泊発電所

火山影響評価について

令和6年1月24日
北海道電力株式会社

指摘事項に関する回答概要 (R5.10.30, 31現地調査における指摘事項-火山噴出物の分布関連:指摘事項No.3 (1/12) -)

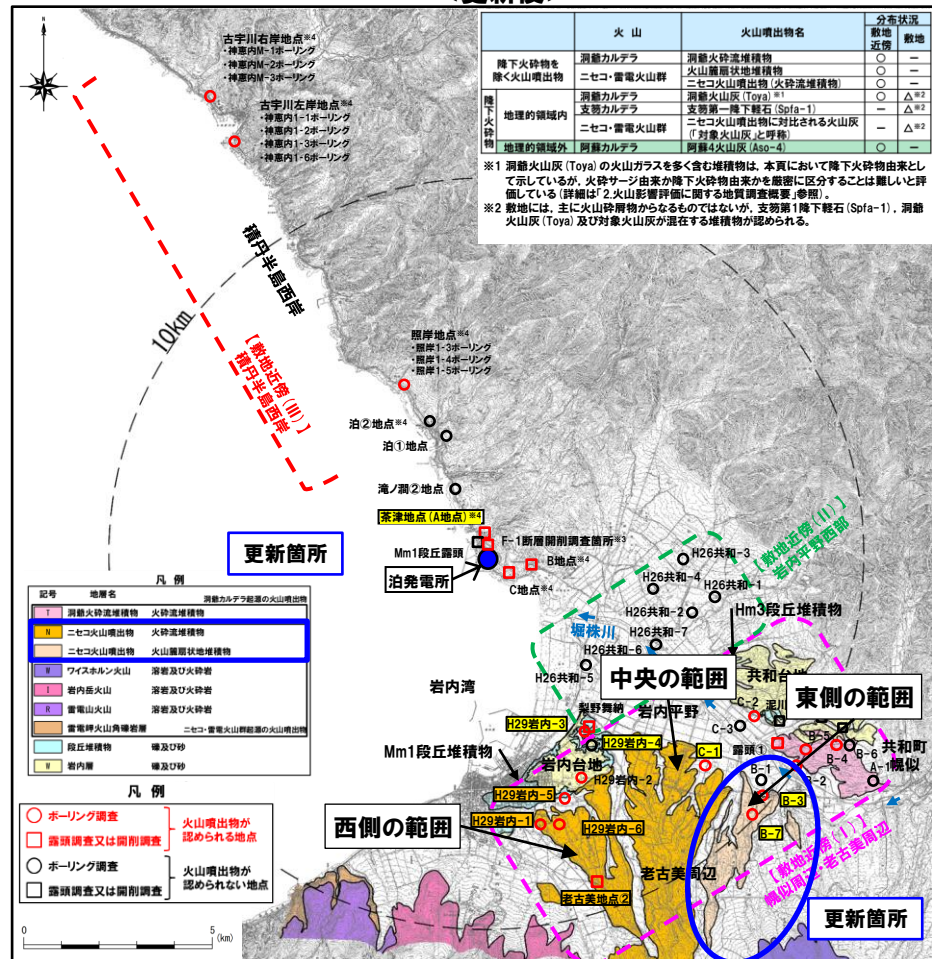
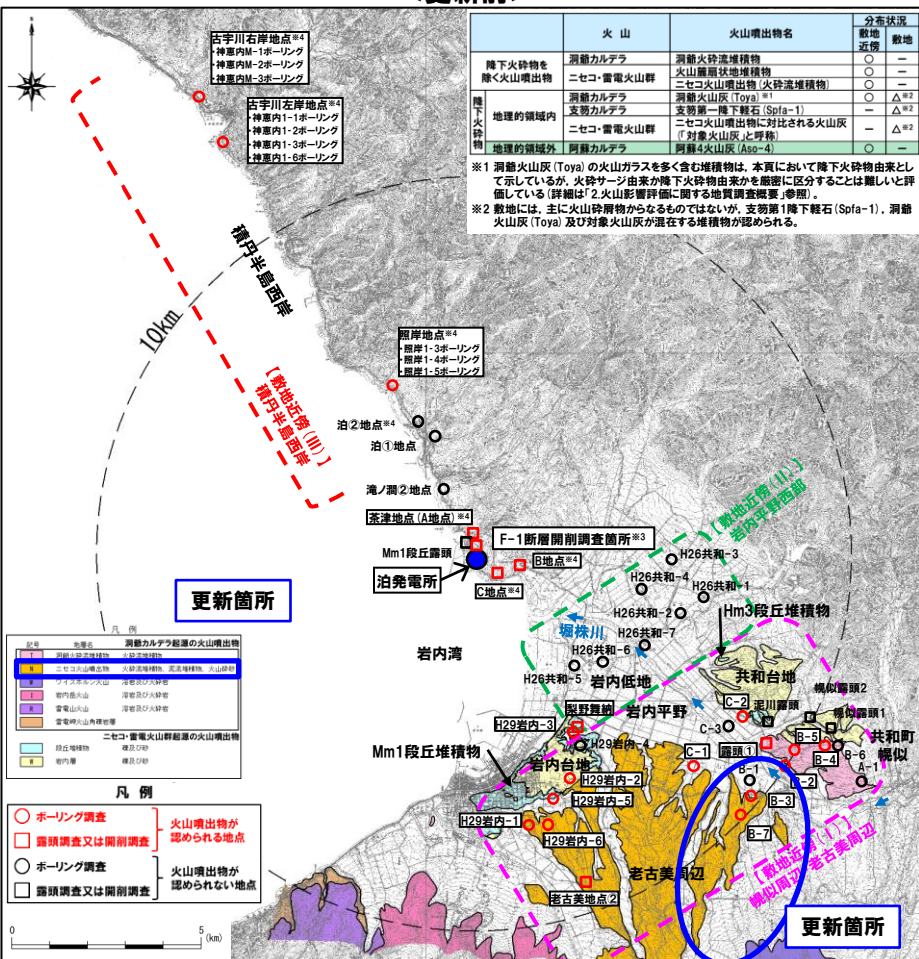
- 文献調査及び地質調査を踏まえ、火山地質図の精緻化を行った
- 更新前の火山地質図(左下)及び更新後の火山地質図(右下)を示す。

- 西側の範囲では、H29岩内-1ボーリング等の結果、火砕流堆積物が認められ、その下位には火山麓扇状地堆積物が認められる。
- 西側の範囲については、地質調査において上記の火山噴出物が確認されること及びこれらの地質調査箇所は、石田ほか(1991)において火砕流堆積物が分布するとされている範囲であることを踏まえ、「ニセコ火山噴出物(火砕流堆積物)」と表記することとした。
- 中央の範囲は、石田ほか(1991)において火砕流堆積物が分布するとされている範囲であることから、地表付近は、ニセコ火山噴出物(火砕流堆積物)が分布するものと考えられる。
- このため、当該範囲については、「ニセコ火山噴出物(火砕流堆積物)」と表記することとした。
- 東側の範囲では、B-3及びB-7ボーリングの結果、火山麓扇状地堆積物が認められる。
- 東側の範囲については、地質調査において上記の火山噴出物が確認されること及びこれらの地質調査箇所は、石田ほか(1991)において火砕流堆積物が分布するとされている範囲の縁辺部に位置することを踏まえ、「ニセコ火山噴出物(火山麓扇状地堆積物)」と表記することとした。
- 更新前後の火山地質図を次頁に示す。
- なお、これ以降は、更新後の火山地質図を示すこととする。

ニセコ火山噴出物 (火砕流堆積物) 分布範囲周辺の火山地質図

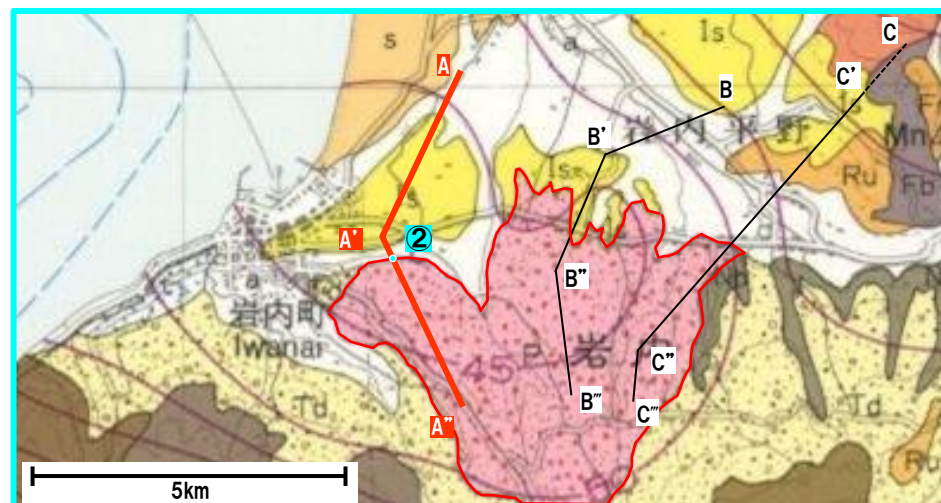
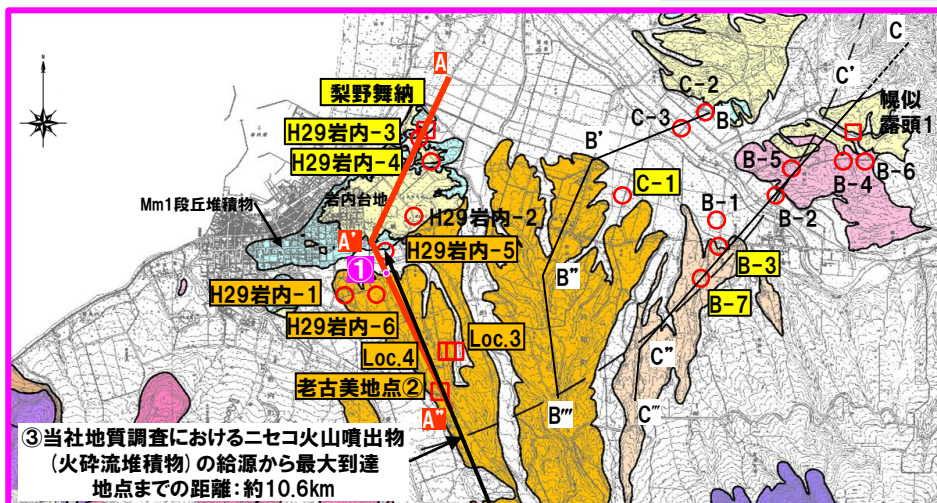
- 考古美周辺においては、石田ほか (1991) に示された火砕流堆積物の分布範囲に、ニセコ火山噴出物 (火砕流堆積物) の分布が認められる。
- 本火砕流堆積物は、洞爺火山灰 (Toya) の下位の層準であり、考古美地点②において、フィッシュントラック法年代測定値 $0.19 \pm 0.02\text{Ma}$ を得ている。
- 当該断面位置の当社火山地質図におけるニセコ火山噴出物 (火砕流堆積物) の到達位置を左下図中の①及び次頁図中の①に、石田ほか (1991) における火砕流堆積物の到達位置を右下図中の②及び次頁図中の②に示す。
- 当社地質調査におけるニセコ火山噴出物 (火砕流堆積物) の最大到達地点はH29岩内-5 (給源からの距離: 約10.6km, 左下図及び次頁図中の③) である。
- 当該地点は石田ほか (1991) における火砕流堆積物分布範囲の縁辺部に位置する (②) ことから、これらは整合的である。
- また、最大到達地点を越えた当社地質調査地点においては、以下を確認している。
 - ・ 本火砕流堆積物の噴出年代を踏まえると、岩内層の上位及びMm1段丘堆積物の下位に、本火砕流堆積物が認められる可能性が考えられるが、そのような状況は認められない (次頁図中の④)。

A''-A'-A断面図

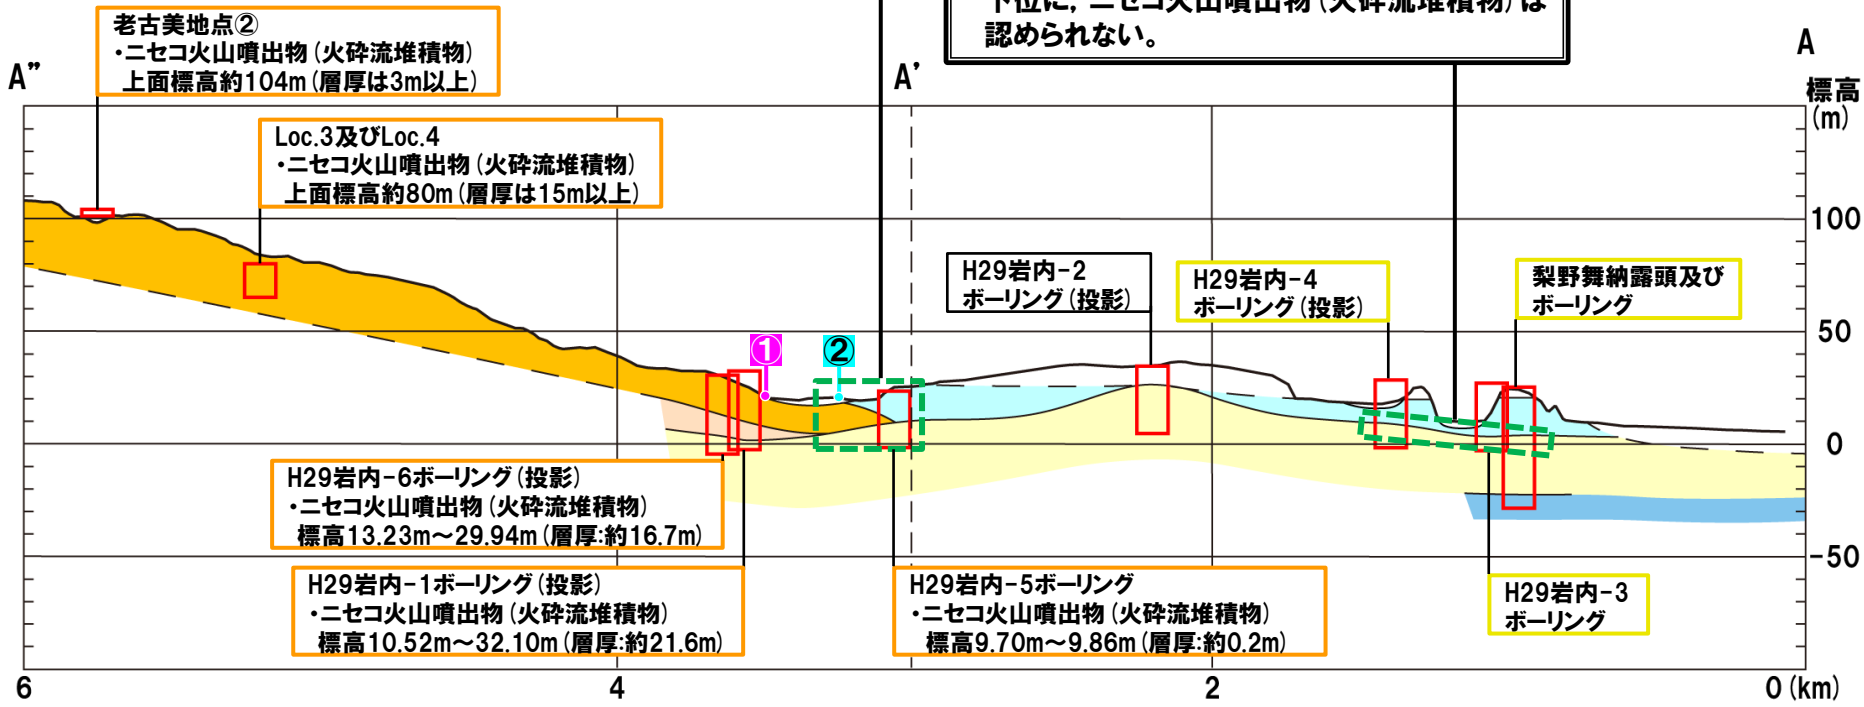
③当社地質調査におけるニセコ火山噴出物(火砕流堆積物)の最大到達地点はH29岩内-5であり,当該地点は,石田ほか(1991)における火砕流堆積物分布範囲の縁辺部に位置することから,これらは整合的である。

④最大到達地点を越えた当社地質調査地点においては,岩内層の上位及びMm1段丘堆積物の下位に,ニセコ火山噴出物(火砕流堆積物)は認められない。

ニセコ火山噴出物 (火砕流堆積物) 分布範囲周辺の火山地質図

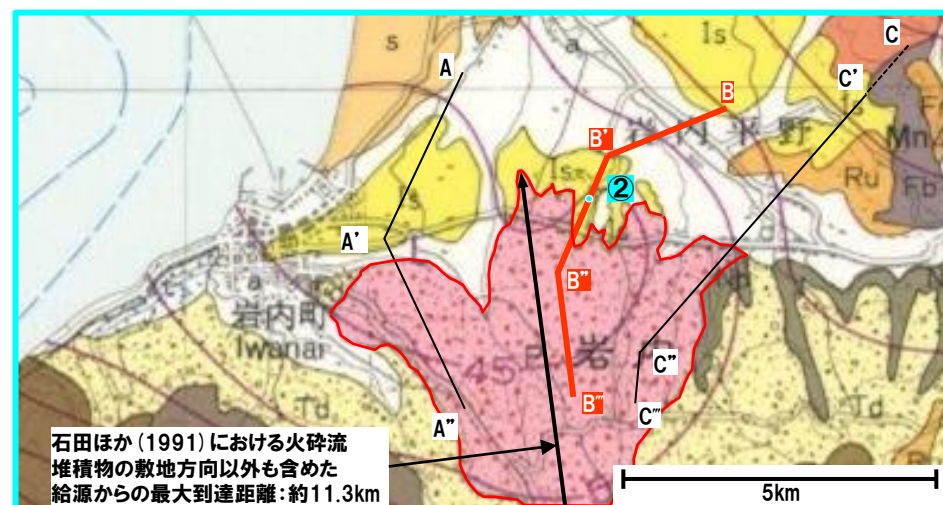
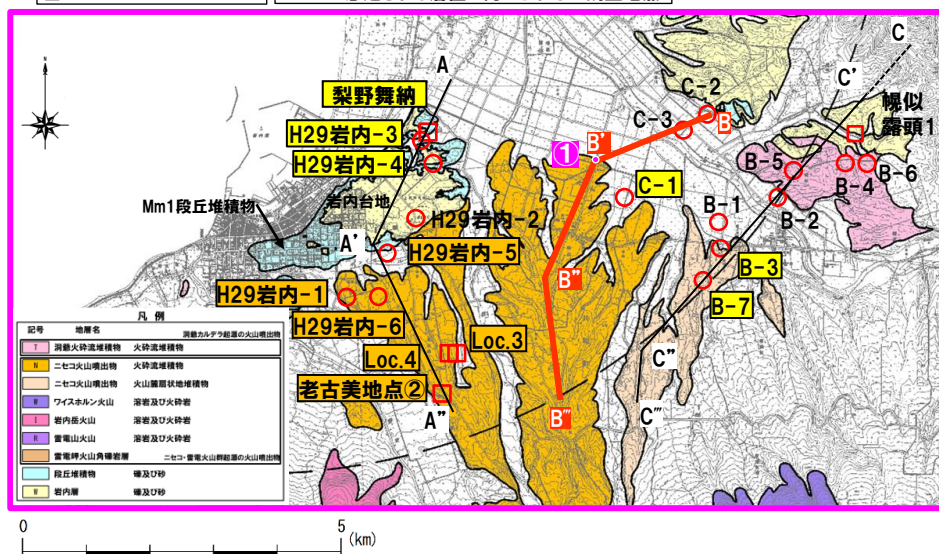
- ニセコ火山噴出物 (火砕流堆積物) 分布範囲周辺の当社火山地質図及び石田ほか (1991) における火砕流堆積物の分布範囲を左下図及び右下図に示す。
- 当該断面位置の当社火山地質図におけるニセコ火山噴出物 (火砕流堆積物) の到達位置を左下図中の①及び次頁図中の①に、石田ほか (1991) における火砕流堆積物の到達位置を右下図中の②及び次頁図中②に示す。
- 加えて、石田ほか (1991) における火砕流堆積物の最大到達位置 (約11.3km) を右下図中に示す。
- これらの到達位置は、概ね整合的である。

B''-B''-B'-B断面図

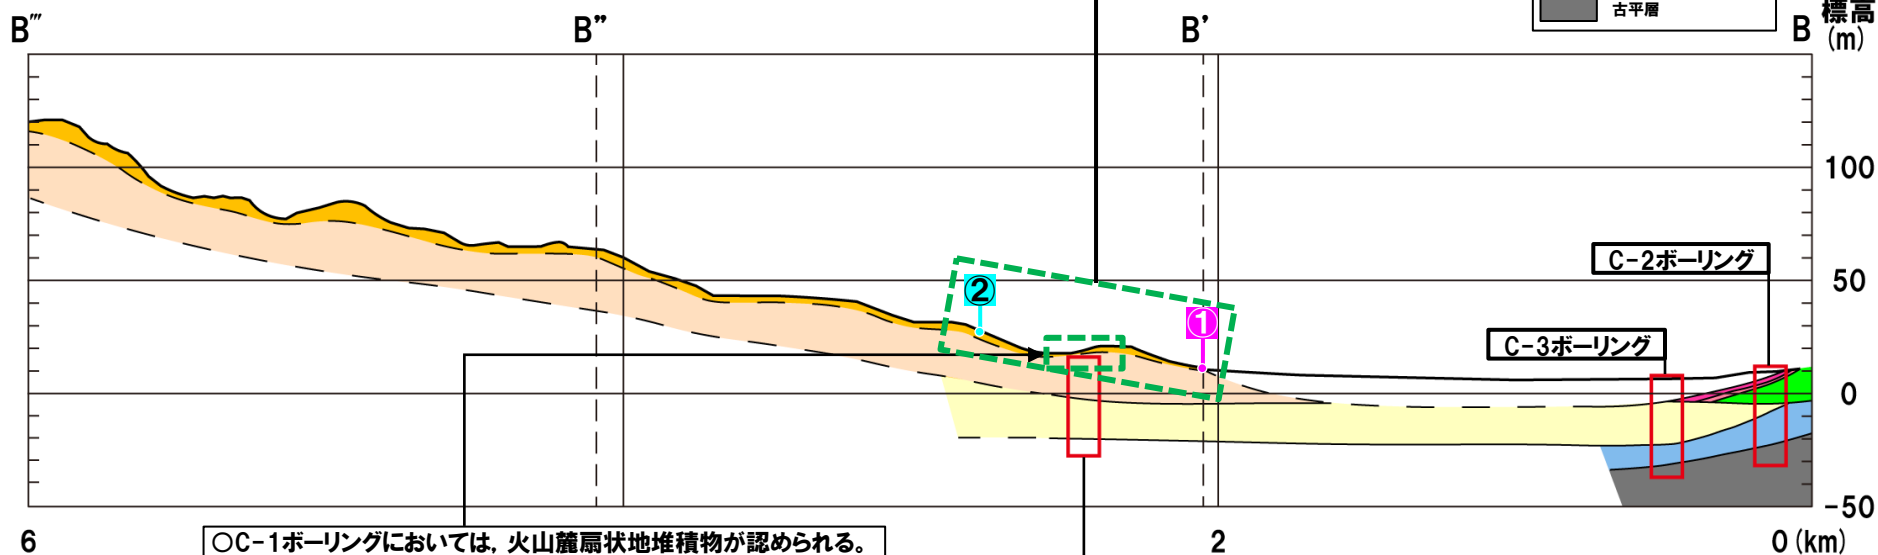
当社火山地質図におけるニセコ火山噴出物(火砕流堆積物)の到達位置(①), 石田ほか(1991)における火砕流堆積物の到達位置(②)及びその最大到達位置は, 概ね整合的である。

- C-1ボーリングにおいては, 火山麓扇状地堆積物が認められる。
- しかし, 中央の範囲は, 石田ほか(1991)において火砕流堆積物が分布するとされている範囲であり, C-1ボーリング地点とは異なり, 火山麓地形がよく保存されている範囲である。
- このため, 地表付近は, ニセコ火山噴出物(火砕流堆積物)が分布すると考えられる。

ニセコ火山噴出物 (火砕流堆積物) 分布範囲周辺の火山地質図

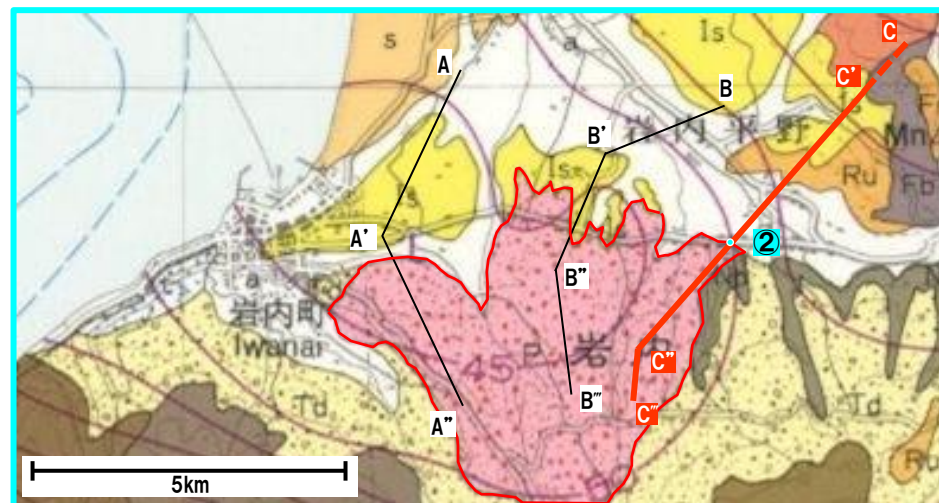
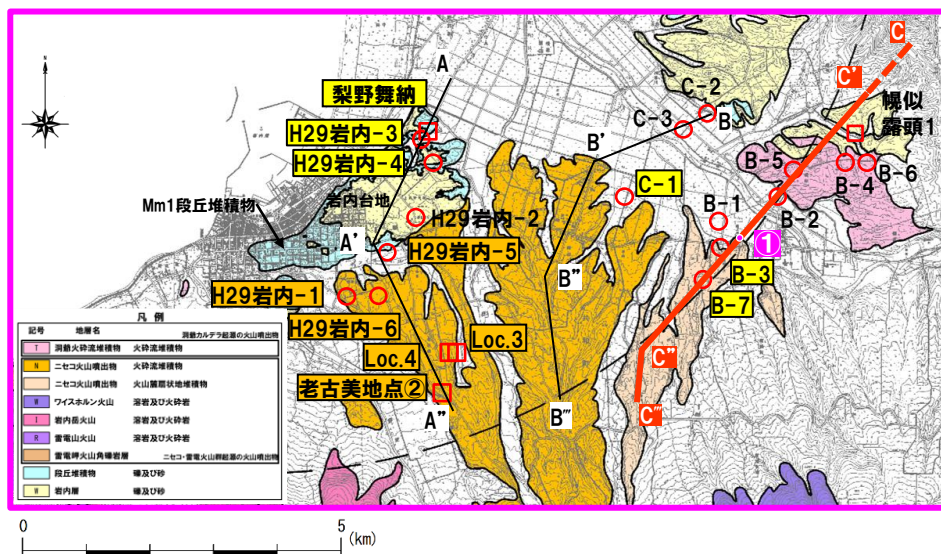
- 東側の範囲に位置するB-3ボーリング及びB-7ボーリングは、当社地質調査においては火山麓扇状地堆積物が認められる。
- これらのボーリングは、石田ほか (1991) に示された火砕流堆積物の分布範囲縁辺部に位置することを踏まえると、東側の範囲は火山麓扇状地堆積物が分布するものと判断される。
